改善箇所説明図

②発電機

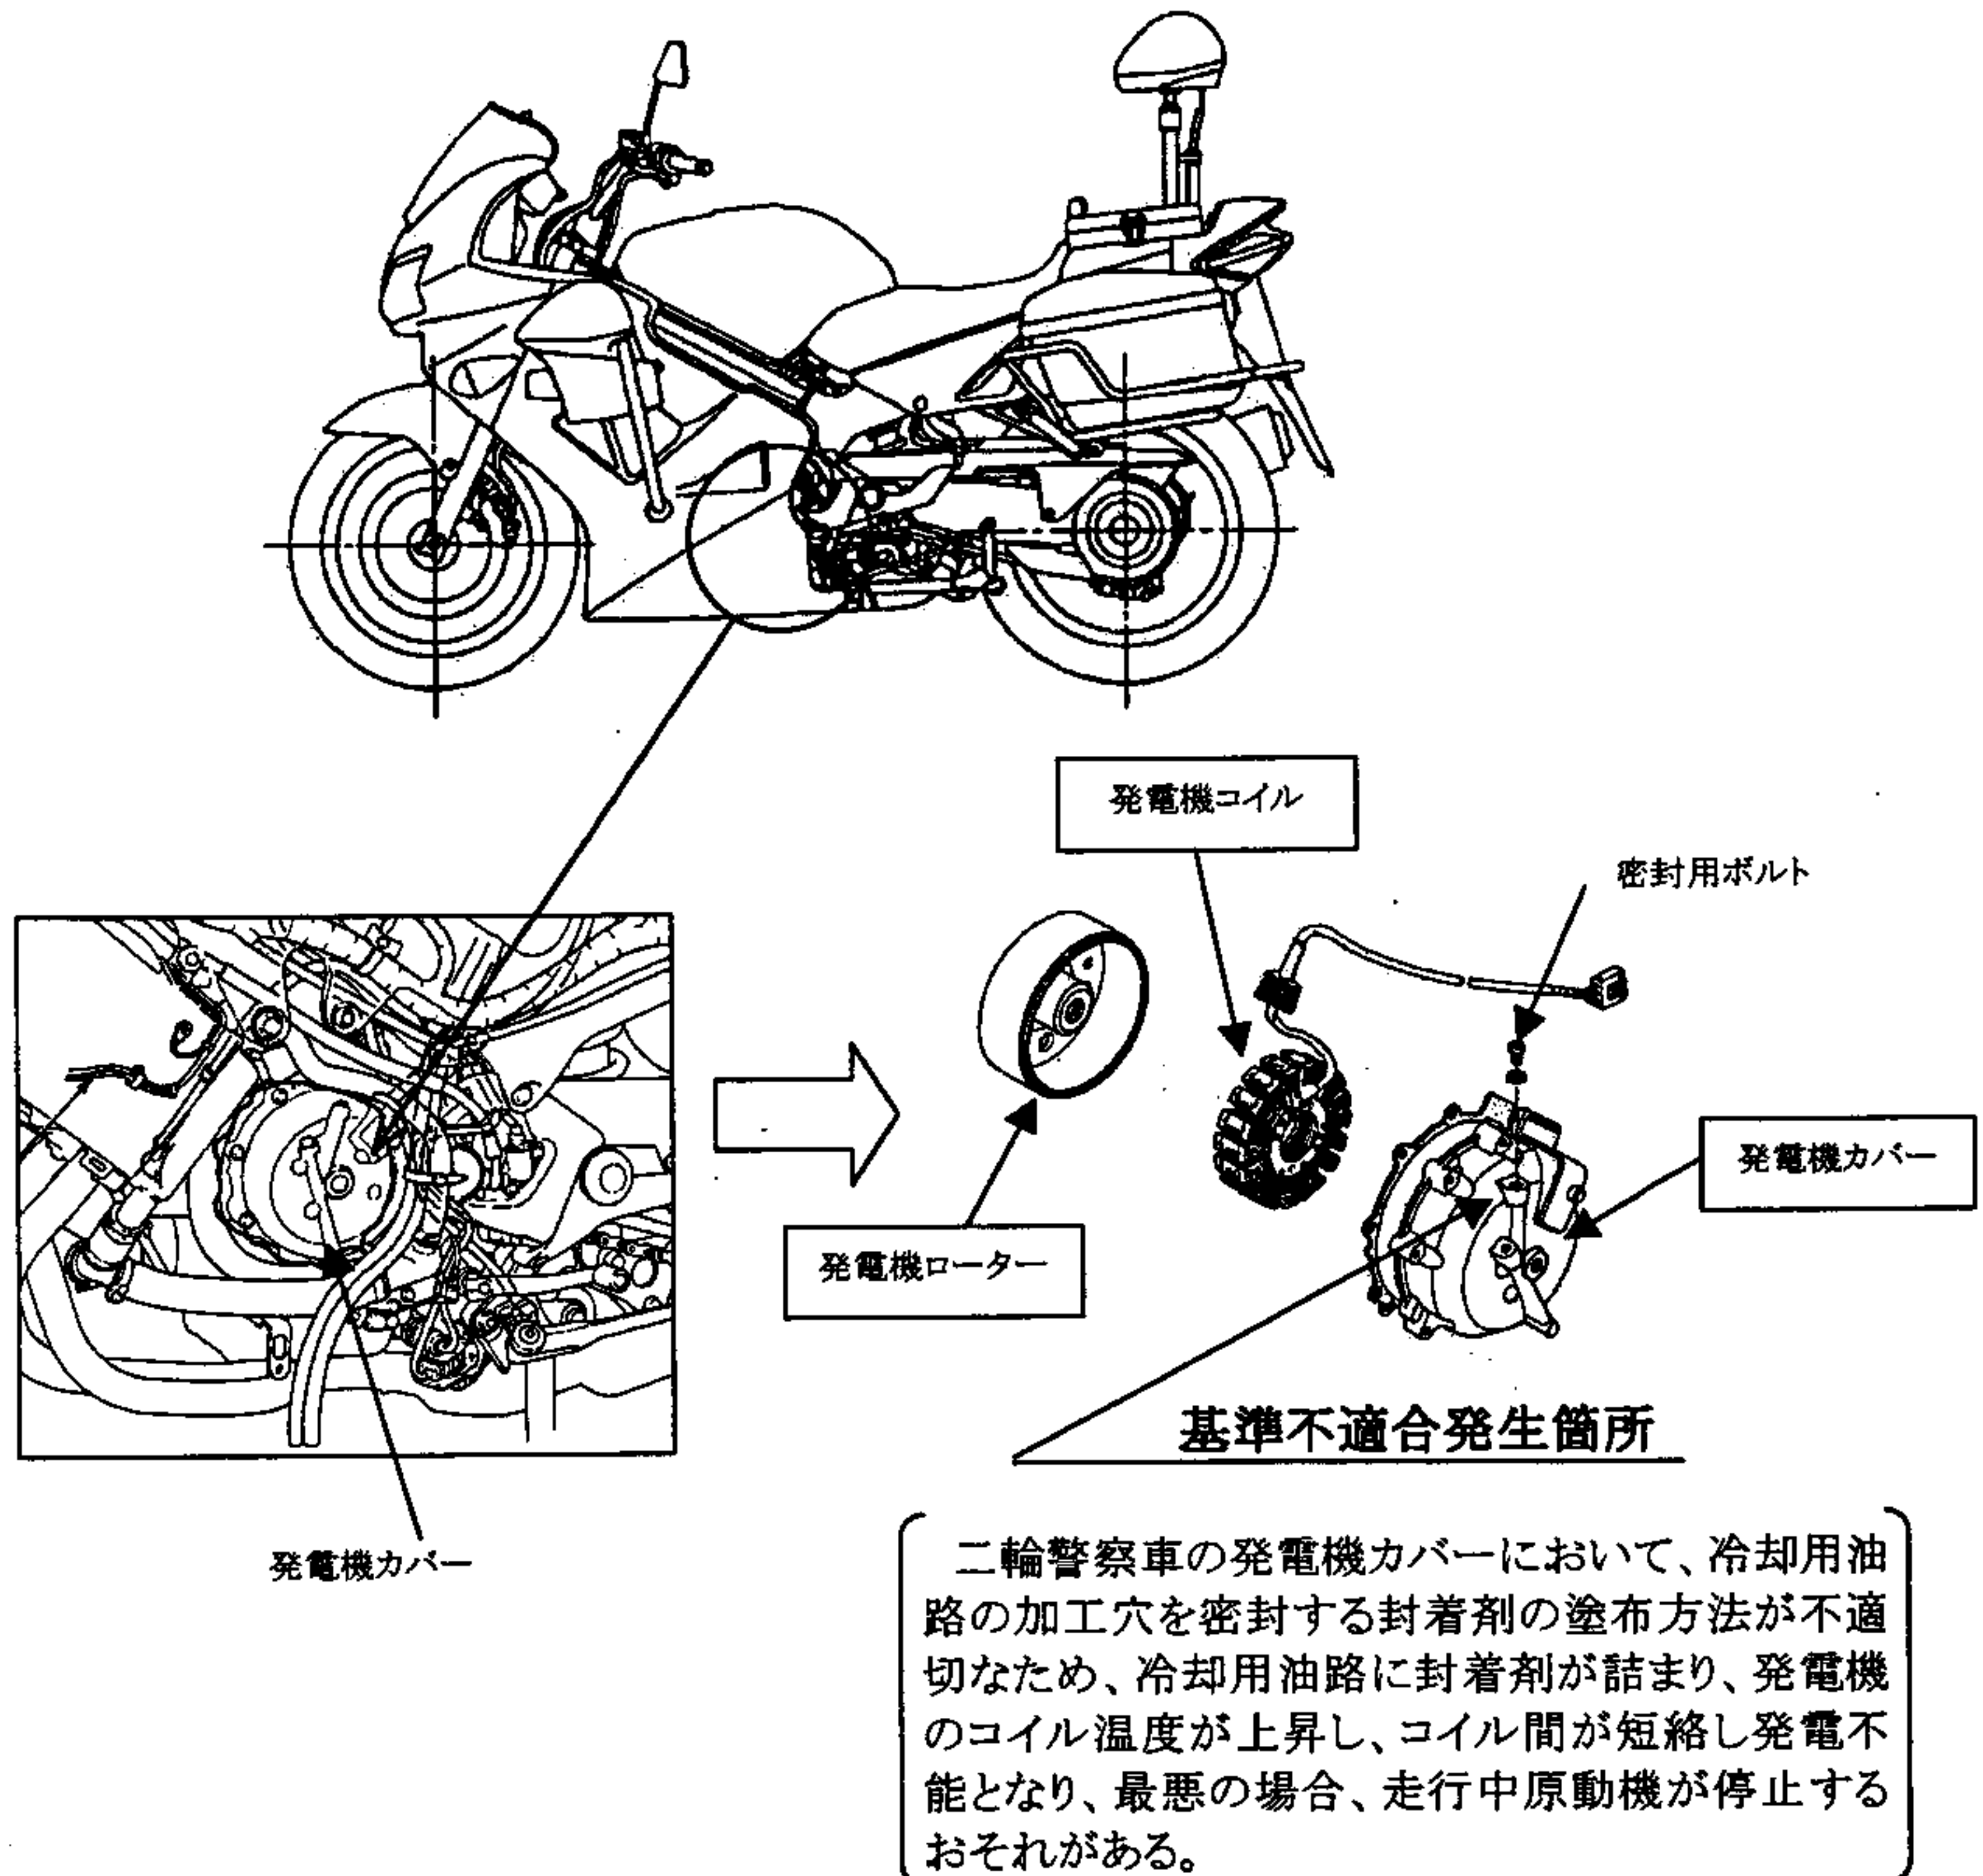
全車両、発電機カバーを良品に交換する、
尚、発電機カバーの油路の詰まりがあるものはコイルとローターを新品に交換する。
